Memo

onderwerp	Notitie second opinion zettingsanalyse en maatregelen nieuwbouw perceel De Dijk 2 Langedijk	datum	4 november 2020
bestemd voor	Gemeente Langedijk	referentie	204719_M__0594
ter attentie van	T.Prins (Gemeente Langedijk)	projectnummer	204719
opgesteld door	Max Boerma

Figuur 1 Locatie opgenomen greppel

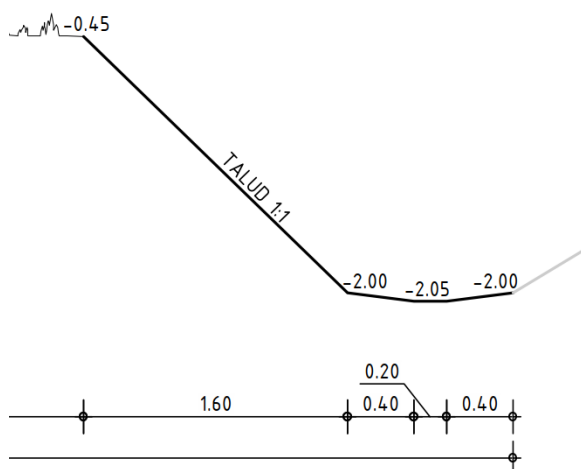
In de huidige ontwerptekeningen is aan de noordzijde van het nieuwbouw perceel (perceelscheiding met nr. 2) een greppel opgenomen om deze negatieve effecten op te vangen, zie onderstaand figuur.

- Maaiveldhoogtes bestaand perceel niet opgenomen in tekening.
- Het lijkt het alsof het bestaand perceel onderdeel uit maakt van het talud van de greppel. De betreffende voorziening moet volledig op nieuwbouw perceel worden gerealiseerd (dus ook het bijbehorende talud) om negatieve effecten op bestaand perceel te voorkomen.
- De greppel is slechts 5 cm diep. Dit is onvoldoende om grondwaterstromen af te vangen. Hiernaast verwachten wij dat in de toekomst deze voorziening snel is dichtgegroeid waardoor het functioneren slecht gegarandeerd kan worden.

Figuur 3 Locatie benodigde voorziening maaiveldsprong

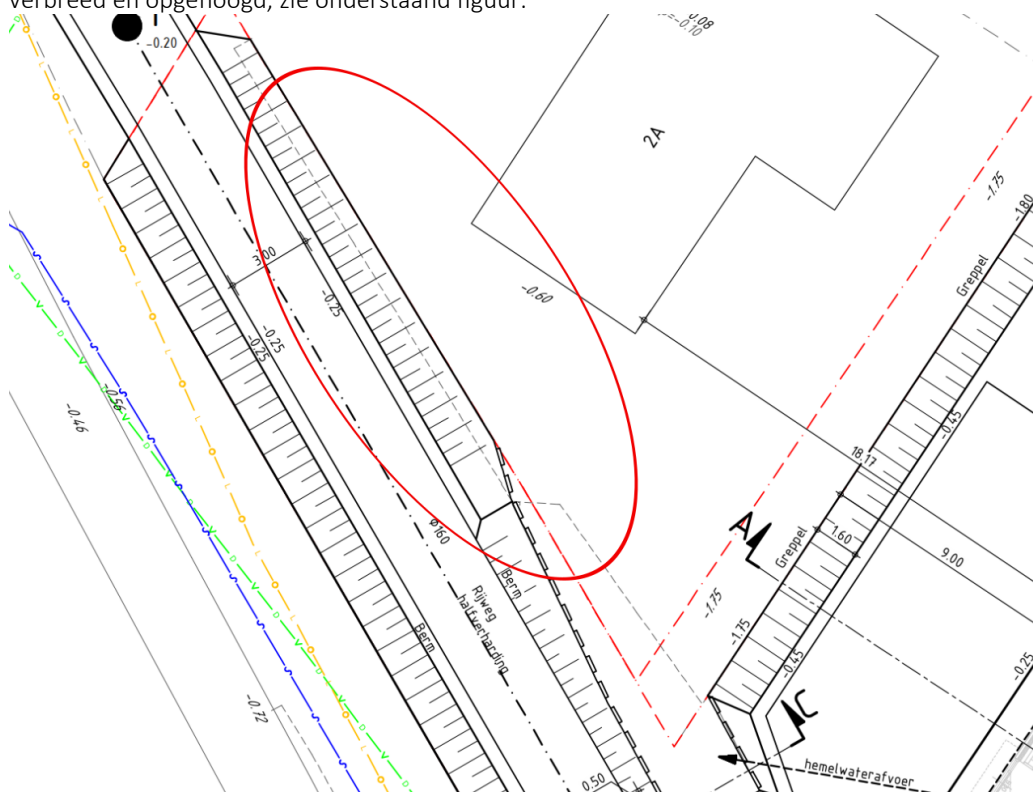
Op de perceelscheiding met nr. 2A is momenteel geen greppel opgenomen in het ontwerp. Hoewel in de tekst op de overzichtstekening staat aangegeven dat hier een greppel komt, zien we dit niet terug als aparte voorziening en in de hoogtematen, zie onderstaand figuur.

Door de maaiveldsprong (circa 1,50 m) verwachten wij dat het bestaande perceel negatieve effecten zal ondervinden van de ophoging. Op deze locatie is een voorziening noodzakelijk.
